27 NOV. 2015

Évaluation environnementale des projets  
Nos réf : EE-1096-15

**Avis de l'autorité environnementale  
sur le projet de restructuration de l'ensemble immobilier de l'îlot Gaîté Scène  
Montparnasse à Paris (14ème arrondissement)**

Comparatif avant/après - Vue d'insertion depuis l'avenue du Maine - Source : Etude d'impact p 329

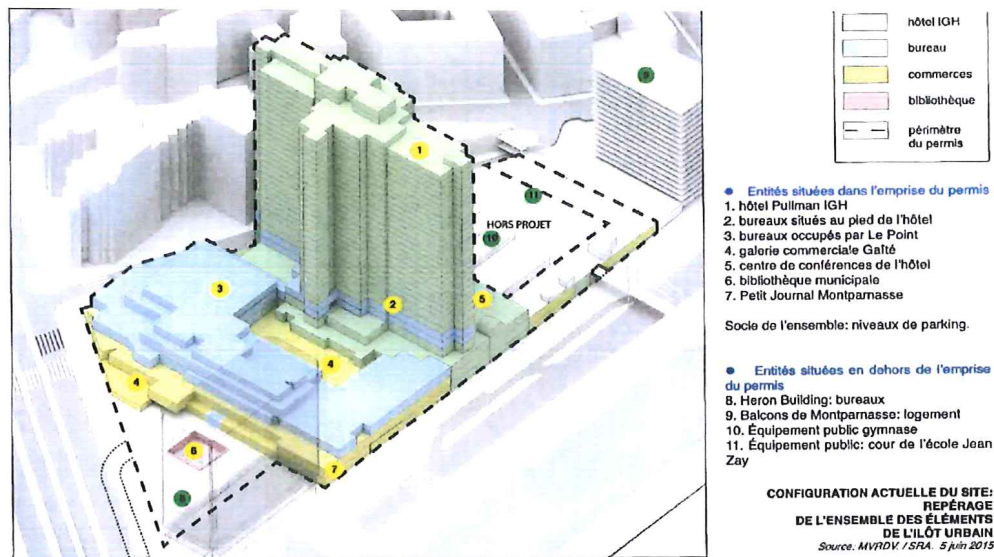
L'analyse de l'insertion architecturale et paysagère des futurs bâtiments est clairement exposée (p 319 et s). Les treize photomontages présentés, selon une comparaison avant/après, permettent au lecteur d'appréhender les effets du projet sur le tissu urbain. De façon globale, le projet aura un impact significatif sur la représentation de l'îlot en lui conférant une ambiance plus aérée et plus chaleureuse. Le projet prévoit en effet un assemblage de bâtiments largement vitrés, composés de différentes couleurs vives rompant ainsi avec l'aspect terne et monotone des façades actuelles du site.

Le projet va entraîner une modification de la volumétrie du site au travers de la surévaluation de l'immeuble de bureaux de R+2 à R+7 et de la construction d'un immeuble d'habitation de R+2 à R+9 au niveau de la rue Mouchotte. Le dossier indique que l'impact le plus significatif de cet apport de volume et de l'accroissement des hauteurs portera sur les perceptions visuelles depuis l'intérieur de l'îlot (soit depuis l'hôtel Pullman) vers l'avenue du Maine. Aux niveaux des étages concernés, la vue lointaine sur les toits parisiens sera masquée par les nouveaux bâtiments. L'étude indique que l'impact visuel depuis la rue Vercingétorix sera, quant à lui, limité. Seul le début de la rue de la Gaîté et une partie de la façade de l'immeuble Heron seront masqués. Il aurait été utile de présenter une analyse plus étayée des nouveaux vis-à-vis depuis les différents niveaux des immeubles d'habitations situés le long de la rue Vercingétorix.
